#### **Additif 106 – Règlement n° 107**

#### **Révision 5 – Amendement 5**

Complément 6 à la série 05 d'amendements – Date d'entrée en vigueur : 22 juin 2017

#### **Prescriptions uniformes relatives à l'homologation des véhicules des catégories M<sub>2</sub> et M<sub>3</sub> en ce qui concerne leurs caractéristiques générales de construction**

Figure 12B

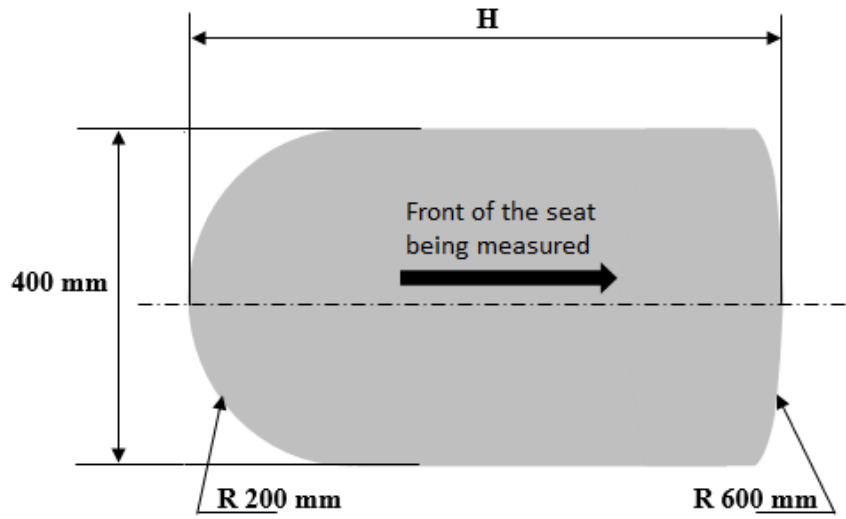
Annexe 4, figure 12, lire :

**Gabarit d'essai pour la dimension H (voir annexe 3, par. 7.7.8.4.2)**

Épaisseur du gabarit : 5 mm maximum
